第六章第一節審查意見

圖 1 中子吸收板組成的銲接釘結構

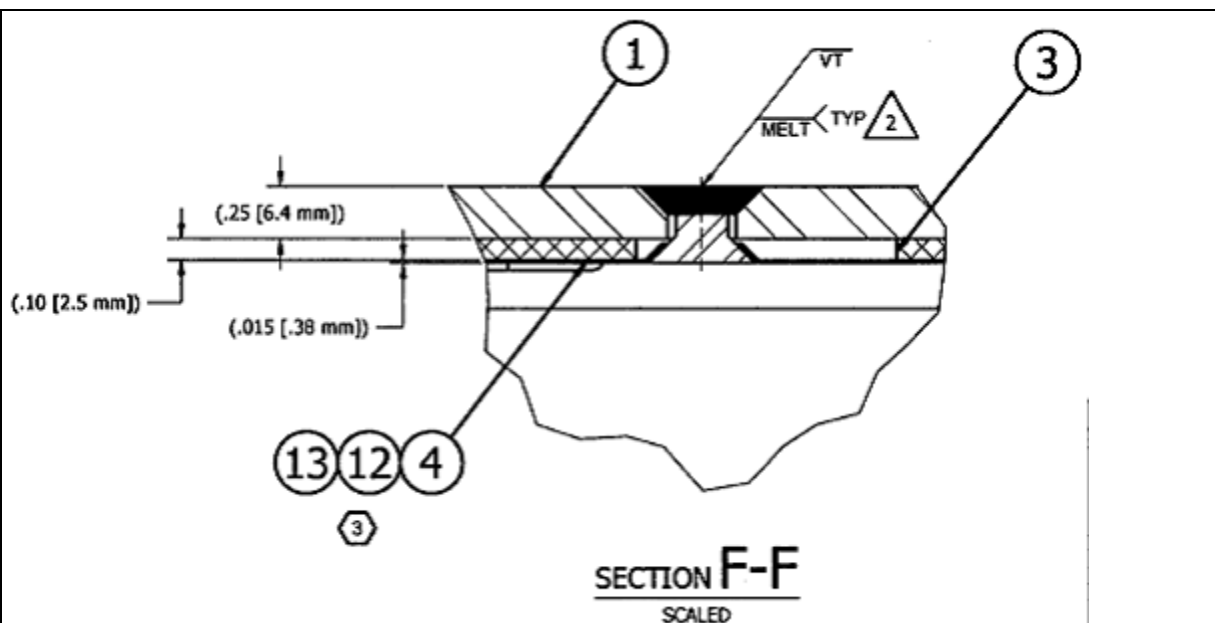
1. 請確認鉚釘斷裂時，中子吸收板是否會位移或粉碎，而增加反應度。
2. 請提出「中子吸收劑」製造品質查核管控措施。

同意答覆。請加註即使銲接釘斷裂，中子吸收板亦不會移位。

1. 中子吸收板夾持於中子吸收板保護板與燃料方管之間，以鉚接釘(weld post)貫穿以上各原件，並加熱溶解鉚接釘的背側以形成一個喇叭頭(flared head)固定，如圖 1 所示，圖中元件 1 為燃料方管，元件 3 為中子吸收板，元件 4 為中子吸收板保護板。中子吸收板組成的最嚴苛的受力狀態為 60g 垂直負載，在結構評估中已經證實鉚接釘承受中子吸收板組成的 60g 負載時，鉚接釘不會斷裂，所以中子吸收板不會移位。並且中子吸收板保護板在燃料方管底部端區域以彎折的形式對中子吸收板形成包覆。

因為中子吸收板重量全被 28 支鉚接釘所支撐，若鉚接釘全數斷裂，則中子吸收板將無法依附在燃料方管上。但是依目前鉚接釘的設計，足以承受遠高於任何核二乾貯操作上所可能遭遇的負載，不可能斷裂，說明如下：核二乾貯燃料提籃的元件分析所使用的是非常保守的 60g 垂直負載與混凝土護箱傾倒負載，以上兩項負載都是假設性的負載，即便如此，亦假設鉚接釘在垂直與水平方向各承受 60g 負載的狀況，其安全係數仍分別高達到 5.84 與 16.26，所以鉚接釘不會斷裂，中子吸收板也不會脫離燃料方管。詳細評估請參見安全分析報告六.二.(六).4.(2)燃料提籃之貯存意外事故評估一節內文。
